原子力科学研究所 原子力事業者防災業務計画の修正

| 修正前 (平成 31 年 3 月 25 日) | 修正後 | 備 考 |

| 修正前 (平成 31 年 3 月 25 日) | 修正後 | 備 考 | | | | | | | | | | | | | | | | | | | | | | | | | | | | | | | | | | | | | | | | | | | | | | | | | | | | | | | | | | | | | | | | | | | | | | | | | | | | | | | | | | | | | | | | | | | | | | | | |
|---|--|-------------------------------------|---------|---|-------|-------|---|-------|----------|---|-------|----------|---|------|---------|---|-----|-----|---|-----|-----|---|--------------------------------------|----------|---|-------|-------|---|---|-------------------------------------|---|--|----------|---|------------|------------|---|--------|--------|---|-----------|-----------|---|-------|-------|---|---------|------------|---|-----|------|---------|---|-------|-------|---|-------|----------|---|-------|----------|---|------|---------|---|-----|-----|---|-----|-----|---|---|----------|---|-------|-------|---|---|-------------------------------------|---|--|----------|---|------------|------------|---|--------|--------|---|-----------|-----------|---|-------|-------|---|---------|------------|--|
| 別図-5 緊急時対策所 (現地対策本部) 及び事故現場指揮所 | 別図-5 緊急時対策所 (現地対策本部) 及び事故現場指揮所 | | | | | | | | | | | | | | | | | | | | | | | | | | | | | | | | | | | | | | | | | | | | | | | | | | | | | | | | | | | | | | | | | | | | | | | | | | | | | | | | | | | | | | | | | | | | | | | | | |

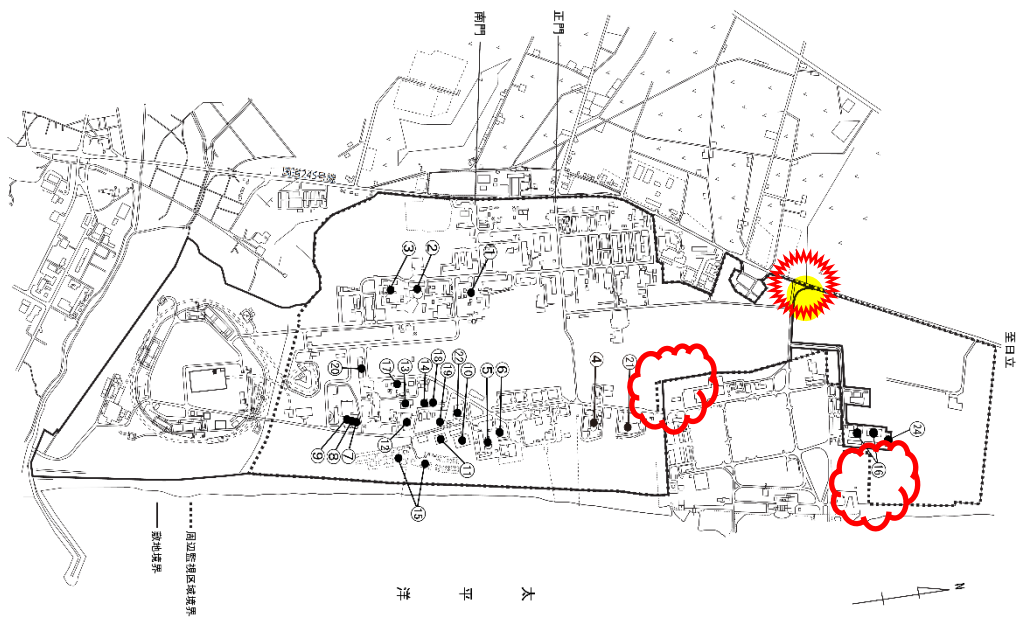
| 修正前 (平成 31 年 3 月 25 日) | 修正後 | 備 考 | | | | | | | | | | | | | | | | | | | | | | | | | | | | | | | | | | | | | | | | | | | | | | | | | | | | | | | | | | | | | | | | | | | | | | | | | | | | | | | | | | | | | | | | | | | | | | | | |
|---|--|-------------------------------------|---------|---|-------|-------|---|-------|----------|---|-------|----------|---|------|---------|---|-----|-----|---|-----|-----|---|--------------------------------------|----------|---|-------|-------|---|---|-------------------------------------|---|--|----------|---|------------|------------|---|--------|--------|---|-----------|-----------|---|-------|-------|---|---------|------------|---|-----|------|---------|---|-------|-------|---|-------|----------|---|-------|----------|---|------|---------|---|-----|-----|---|-----|-----|---|---|----------|---|-------|-------|---|---|-------------------------------------|---|--|----------|---|------------|------------|---|--------|--------|---|-----------|-----------|---|-------|-------|---|---------|------------|--|
| <p>緊急時対策所 (現地対策本部)</p> <p>至日立</p> <p>正門</p> <p>南門</p> <p>太平洋</p> <p>周辺監視区域境界</p> <p>敷地境界</p> <table border="1"> <thead> <tr> <th>No.</th> <th>施設名称</th> <th>事故現場指揮所</th> </tr> </thead> <tbody> <tr><td>①</td><td>JRR-2</td><td>JRR-2</td></tr> <tr><td>②</td><td>JRR-3</td><td>JRR-3管理棟</td></tr> <tr><td>③</td><td>JRR-4</td><td>JRR-4管理棟</td></tr> <tr><td>④</td><td>NSRR</td><td>NSRR図書棟</td></tr> <tr><td>⑤</td><td>FCA</td><td>FCA</td></tr> <tr><td>⑥</td><td>TCA</td><td>TCA</td></tr> <tr><td>⑦</td><td>STACY TRACY バックエンド研究施設 (BECKY)</td><td>NUCEF管理棟</td></tr> <tr><td>⑧</td><td>減容処理棟</td><td>減容処理棟</td></tr> <tr><td>⑨</td><td>放射性廃棄物処理棟 第1保管廃棄物棟 第2保管廃棄物棟 第3保管廃棄物棟</td><td>解体分別保管棟付属建家 第2廃棄物処理棟 第3廃棄物処理棟</td></tr> <tr><td>⑩</td><td>放射性廃棄物処理場 第1保管廃棄物棟 第2保管廃棄物棟 液体処理場 圧縮処理施設建家 固体廃棄物一時保管棟</td><td>第3廃棄物処理棟</td></tr> <tr><td>⑫</td><td>フルトニウム研究1棟</td><td>フルトニウム研究1棟</td></tr> <tr><td>⑬</td><td>燃料試験施設</td><td>燃料試験施設</td></tr> <tr><td>⑭</td><td>廃棄物安全試験施設</td><td>廃棄物安全試験施設</td></tr> <tr><td>⑮</td><td>ホットラボ</td><td>ホットラボ</td></tr> <tr><td>⑯</td><td>廃棄物埋設施設</td><td>バックエンド事務建家</td></tr> </tbody> </table> | No. | 施設名称 | 事故現場指揮所 | ① | JRR-2 | JRR-2 | ② | JRR-3 | JRR-3管理棟 | ③ | JRR-4 | JRR-4管理棟 | ④ | NSRR | NSRR図書棟 | ⑤ | FCA | FCA | ⑥ | TCA | TCA | ⑦ | STACY TRACY バックエンド研究施設 (BECKY) | NUCEF管理棟 | ⑧ | 減容処理棟 | 減容処理棟 | ⑨ | 放射性廃棄物処理棟 第1保管廃棄物棟 第2保管廃棄物棟 第3保管廃棄物棟 | 解体分別保管棟付属建家 第2廃棄物処理棟 第3廃棄物処理棟 | ⑩ | 放射性廃棄物処理場 第1保管廃棄物棟 第2保管廃棄物棟 液体処理場 圧縮処理施設建家 固体廃棄物一時保管棟 | 第3廃棄物処理棟 | ⑫ | フルトニウム研究1棟 | フルトニウム研究1棟 | ⑬ | 燃料試験施設 | 燃料試験施設 | ⑭ | 廃棄物安全試験施設 | 廃棄物安全試験施設 | ⑮ | ホットラボ | ホットラボ | ⑯ | 廃棄物埋設施設 | バックエンド事務建家 | <p>緊急時対策所 (現地対策本部)</p> <p>至日立</p> <p>正門</p> <p>南門</p> <p>太平洋</p> <p>周辺監視区域境界</p> <p>敷地境界</p> <table border="1"> <thead> <tr> <th>No.</th> <th>施設名称</th> <th>事故現場指揮所</th> </tr> </thead> <tbody> <tr><td>①</td><td>JRR-2</td><td>JRR-2</td></tr> <tr><td>②</td><td>JRR-3</td><td>JRR-3管理棟</td></tr> <tr><td>③</td><td>JRR-4</td><td>JRR-4管理棟</td></tr> <tr><td>④</td><td>NSRR</td><td>NSRR図書棟</td></tr> <tr><td>⑤</td><td>FCA</td><td>FCA</td></tr> <tr><td>⑥</td><td>TCA</td><td>TCA</td></tr> <tr><td>⑦</td><td>NUCEF STACY TRACY バックエンド研究施設 (BECKY)</td><td>NUCEF管理棟</td></tr> <tr><td>⑧</td><td>減容処理棟</td><td>減容処理棟</td></tr> <tr><td>⑨</td><td>放射性廃棄物処理棟 第1保管廃棄物棟 第2保管廃棄物棟 第3保管廃棄物棟</td><td>解体分別保管棟付属建家 第2廃棄物処理棟 第3廃棄物処理棟</td></tr> <tr><td>⑩</td><td>放射性廃棄物処理場 第1保管廃棄物棟 第2保管廃棄物棟 液体処理場 圧縮処理施設建家 固体廃棄物一時保管棟</td><td>第3廃棄物処理棟</td></tr> <tr><td>⑫</td><td>フルトニウム研究1棟</td><td>フルトニウム研究1棟</td></tr> <tr><td>⑬</td><td>燃料試験施設</td><td>燃料試験施設</td></tr> <tr><td>⑭</td><td>廃棄物安全試験施設</td><td>廃棄物安全試験施設</td></tr> <tr><td>⑮</td><td>ホットラボ</td><td>ホットラボ</td></tr> <tr><td>⑯</td><td>廃棄物埋設施設</td><td>バックエンド事務建家</td></tr> </tbody> </table> | No. | 施設名称 | 事故現場指揮所 | ① | JRR-2 | JRR-2 | ② | JRR-3 | JRR-3管理棟 | ③ | JRR-4 | JRR-4管理棟 | ④ | NSRR | NSRR図書棟 | ⑤ | FCA | FCA | ⑥ | TCA | TCA | ⑦ | NUCEF STACY TRACY バックエンド研究施設 (BECKY) | NUCEF管理棟 | ⑧ | 減容処理棟 | 減容処理棟 | ⑨ | 放射性廃棄物処理棟 第1保管廃棄物棟 第2保管廃棄物棟 第3保管廃棄物棟 | 解体分別保管棟付属建家 第2廃棄物処理棟 第3廃棄物処理棟 | ⑩ | 放射性廃棄物処理場 第1保管廃棄物棟 第2保管廃棄物棟 液体処理場 圧縮処理施設建家 固体廃棄物一時保管棟 | 第3廃棄物処理棟 | ⑫ | フルトニウム研究1棟 | フルトニウム研究1棟 | ⑬ | 燃料試験施設 | 燃料試験施設 | ⑭ | 廃棄物安全試験施設 | 廃棄物安全試験施設 | ⑮ | ホットラボ | ホットラボ | ⑯ | 廃棄物埋設施設 | バックエンド事務建家 | <p>☁️ : 原電防潮堤設置工事に伴う周辺監視区域境界の変更</p> <p>☀️ : 道路形状の適正化</p> |

- : 道路形状の適正化
- : 原電防潮堤設置工事に伴う周辺監視区域境界の変更
